女川原子力発電所1号発電用原子炉
廃止措置計画認可申請書について
(本文六～九, 添付書類三, 四, 六追補, 七～九)

令和2年1月14日
東北電力株式会社

女川原子力発電所1号発電用原子炉 廃止措置計画認可申請書について

第1図 除染対象範囲の選定フロー

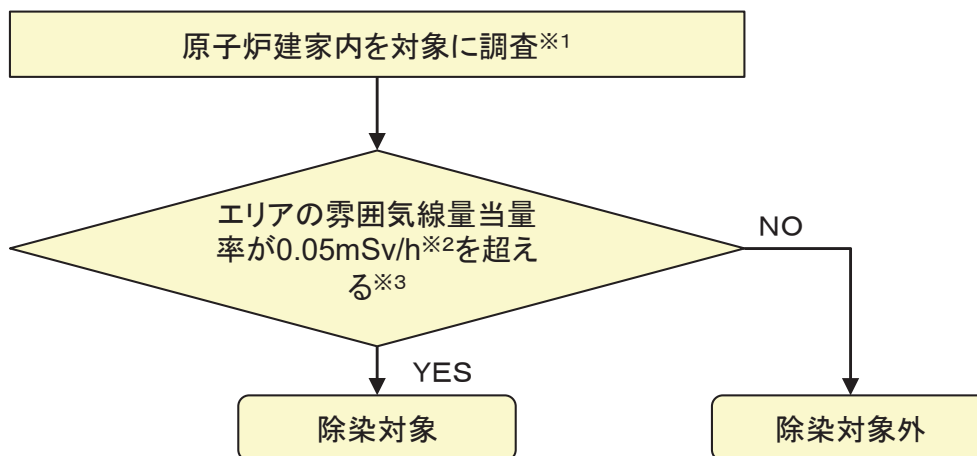
- 上記選定フローの結果、原子炉冷却材浄化系が除染対象となることから、廃止措置計画認可申請書の第7-1表に記載している主要設備名称について、記載の適正化のため 8 のとおり修正する。

場所	主要設備名称	着手要件	概要	安全確保対策	完了要件
原子炉 建家	原子炉冷却材浄 化系	対象施設が供 用を終了して いること。	<ul style="list-style-type: none"> ・ 除染の対象範囲は、 原子炉運転中の経験及 び実績を踏まえ、二次 的な汚染が多く残存し ていると推定する範囲 のうち、放射線業務従 事者の被ばくを低減す るため有効とされる範 囲を選定する。 ・ 除染方法としては、 研磨剤を使用するブラ スト法、ブラシ等によ る研磨法等の機械的方 法により行う。また、 除染対象物の形状、汚 染の状況等を踏まえ、 有効と判断した場合に は、化学的方法による 除染を行う。 	<p>安全確保対策</p> <ul style="list-style-type: none"> ・ 除染の実施に当たっては、施設外への放射 性物質の漏えい及び拡散防止対策を行う。 ・ 外部被ばく低減のため、線量当量率を考慮 し、放射線遮蔽、遠隔操作装置の導入、立 入制限等を行う。 ・ 環境への放射性物質の放出抑制及び内部被 ばく防止のため、汚染レベルを考慮し、汚 染拡大防止囲い、局所フィルタ、局所排風 機等の設置、マスク等の防護具を用いる。 ・ 除染の実施に当たっては、目標線量を設定 し、実績線量と比較し改善策を検討する等 して、被ばく低減に努める。 ・ 線量当量率が著しく変動するおそれがある 場合は、作業中の線量当量率を監視する。 ・ 火災、爆発及び重量物の取扱いによる人為 事象に対する安全対策として、難燃性の資 機材の使用、可燃性ガスを使用する場合の 管理の徹底、重量物に適合した揚重設備の 使用等の措置を講じる。 ・ 事故発生時には、事故拡大防止等の応急措 置を講じるとともに、早期の復旧に努め る。 	<p>完了要件</p> <p>除染の目標 を達成す ること。</p>
